改善箇所説明図

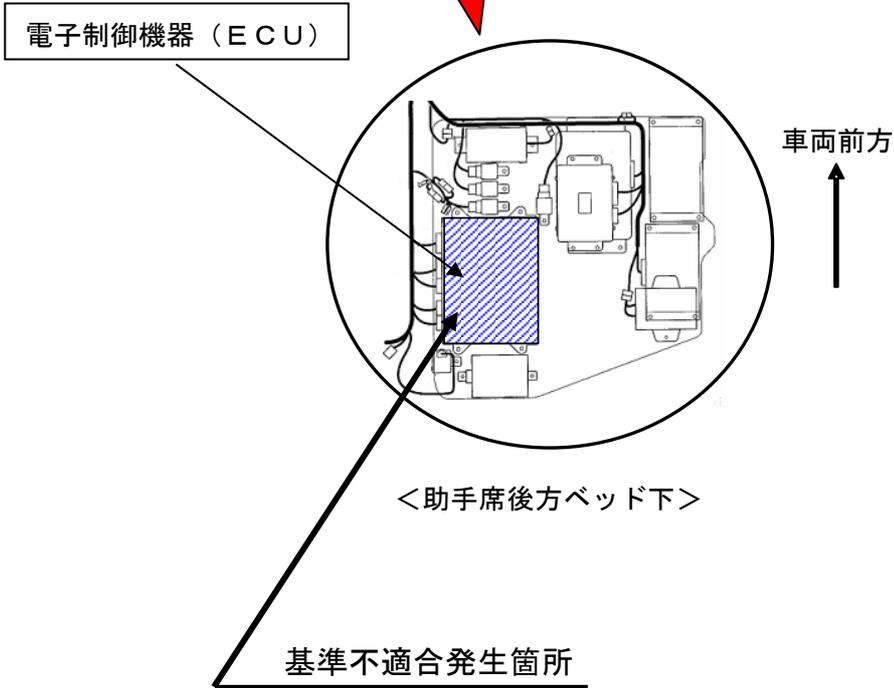
機械式自動変速機の変速を制御している電子制御機器（ECU）の電気回路が不適切なため、寒冷時にクラッチの断接ができなくなるものがある。そのため、発進不能、走行時の変速不能、停止時にクラッチが切れなくなるおそれがある。

改善措置の内容
全車両、当該ECUを対策品に交換する。

注：□は、交換部品を示す。
識別：作業完了車には、助手席リアドアピラーストラライカ付近に「HD98」の文字が記載された白黄色のシールを貼付ける。
